Variante costruttiva al Progetto di realizzazione della Piattaforma Multipurpose di Vado Ligure – Inchiesta pubblica nell'ambito della procedura di VIA ex art. 11 c.5 Legge Regionale 38/98

Riscontro a interventi presentati nel corso della seconda sessione del 28 giugno 2016

RISPOSTE AL GEOL. GIAMPIETRO FILIPPI

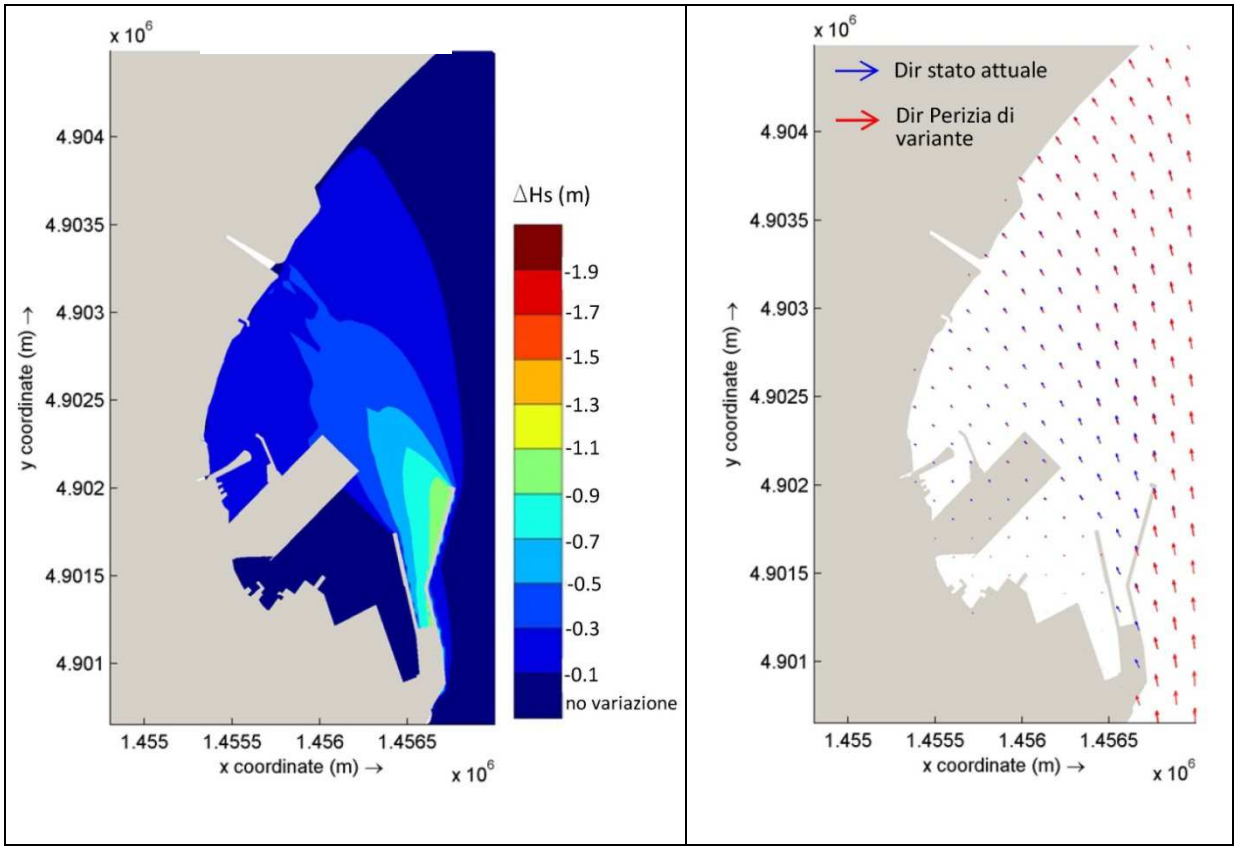
i. non sia stata realizzata una modellazione degli effetti di una mareggiata da Libeccio, che peraltro, lungo le nostre coste, è il “vento dominante"; forse si è affrettatamente ritenuto che, vista la conformazione e l'orientamento della baia di Vado, essa fosse ininfluente;

La propagazione del moto ondoso dal largo a sottocosta è stata effettuata con l’ausilio del modello matematico SWAN, sia in riferimento allo stato attuale che nella configurazione delle opere prevista dal Progetto Esecutivo e dalla Perizia di Variante oggetto dell’Inchiesta.

Dal confronto tra la distribuzione delle altezze d’onda e tra i vettori di direzione di propagazione del moto ondoso proveniente da Libeccio, nello stato di fatto e nella configurazione delle opere prevista dalla Perizia di Variante (si veda la Fig. 1), si riscontra una variazione molto modesta del moto ondoso sottocosta, inferiore a 30 cm. Si deduce quindi che le opere di progetto, così come configurate nella Perizia di Variante, determinano modifiche modeste in termini di moto ondoso sul litorale, rispetto allo stato di fatto, in relazione alle mareggiate provenienti da Libeccio.

Tali modifiche indotte dalle opere della Perizia di Variante, se il confronto viene effettuato con la configurazione delle opere prevista nel Progetto Esecutivo, risultano evidentemente ancora inferiori e pertanto pressochè trascurabili.

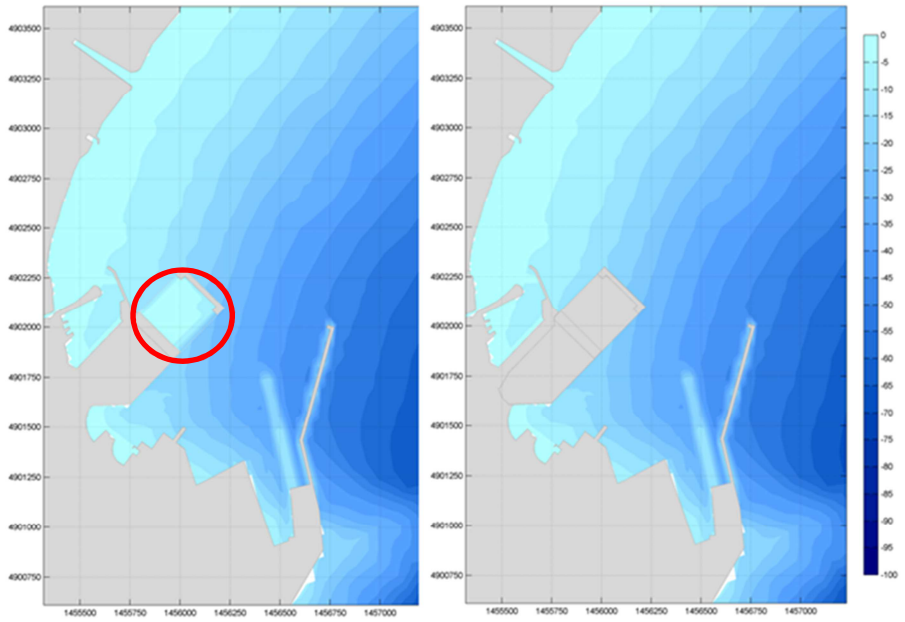
…La sorgente di possibili dispersione in mare di inquinanti non è pertanto solo e occasionalmente la foce del torrente, ma è tutto il fronte del materasso alluvionale, in corrispondenza del suo affaccio sul mare…

Come si può osservare nelle figure seguenti, la cosidetta versione "trasparente" della piattaforma preveddeva già una regolazizzazione dei fondali con la predisposizione di uno scanno di imbasamento dei pilastri che sorreggevano l'impalcato. Il fronte dei pilastri costituiva comunque anch'esso un'ostacolo al libero fluire dell'acqua.

Per la valutazione della circolazione idrodinamica nella situazione di riferimento, la schematizzazione del modello idrodinamico è stata modificata in modo da rappresentare la geometria dell'area portuale con l'inserimento della Piattaforma multifunzionale come da Progetto Esecutivo approvato con la

ridefinizione della batimetrie nell'area a giorno della piattaforma dovute all'imbasamento dei cassoni (area evidenziata nel cerchio rosso nella figura seguente).
L'effetto di ostruzione al flusso relativo alla presenza dei pilastri è stata considerata come un incremento della scabrezza locale. Questo effetto è stato verificato sulla base dei risultati del modello fisico sviluppato presso l'Istituto HR Wallingford, al fine di tenere in considerazione gli effetti di dissipazione osservati nel modello fisico studiato nel laboratorio.
Premesso ciò, le analisi hanno mostrato come tra le due configurazioni non vi sia una significativa differenza relativamente all'interferenza con fenomeni di inquinamento dovuti a sversamenti, ovvero che la variante a terrapieno è sostanzialmente ininfluente rispetto al fenomeno.

VARIANTE DI LIVELLO ESECUTIVO PERIZIA DI VARIANTE

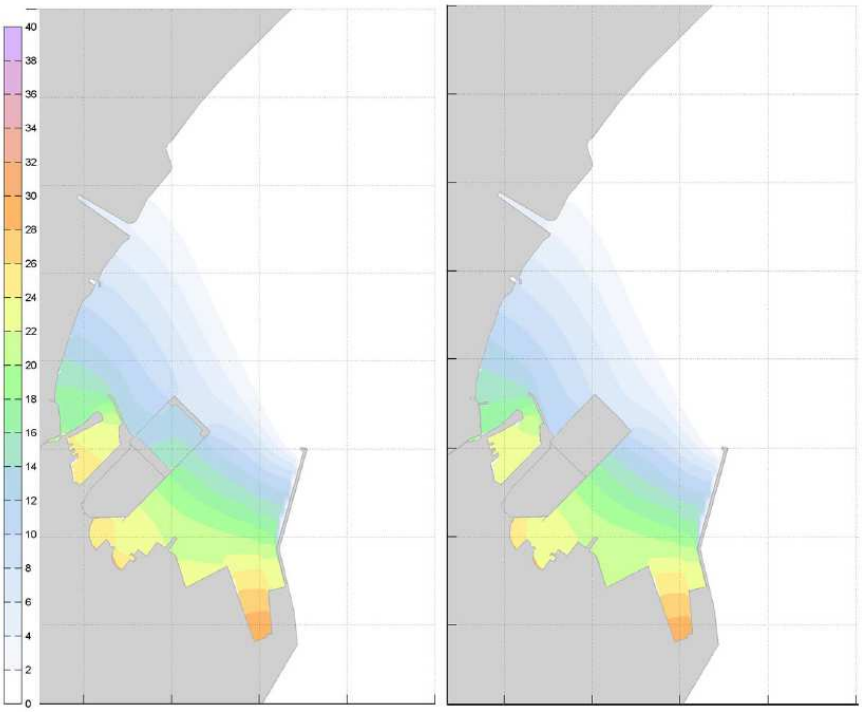
…il mancato ricambio di acqua nella zona della callette comprese tra le banchine suddette a seguito della realizzazione di una piattaforma così come prevista dalla variante, provoccherebbe in tale specchio d'acqua un progressivo e problematico incremento di inquinanti…

Tenendo presente le considerazioni presentate nel punto precedente per quanto riguarda le differenze tra le due configurazioni in esame nell'ambito dello SIA, nelle figure seguenti viene riportata la distribuzione dei tempi di ricambio (espressi in ore) per la configurazione di riferimento (lato sinistro) e per la configurazione di Perizia di Variante del Progetto Esecutivo (lato destro).

Dalla figura è possibile notare un pattern della distribuzione molto simile tra le due configurazioni. L'intervallo di variabilità del tempo di ricambio, in entrambe le configurazioni, varia da poche ore nella fascia più esterna e vicina alla sezione di scambio, fino ad un massimo di circa 28 -30 ore anche nelle zone portuali più interne.

Questo intervallo di variabilità significa che, al massimo, in poco più di un giorno più della metà di tutta l'acqua del bacino eventualmente contaminata dagli inquinanti (rilasciati dai torrenti o dal fronte alluvionale) viene ricambiata con del acqua del mare (assunta pulita). Questo significa che effetti di accumulo con incremento delle concentrazioni nelle acque della baia non sono da ritenersi probabili.
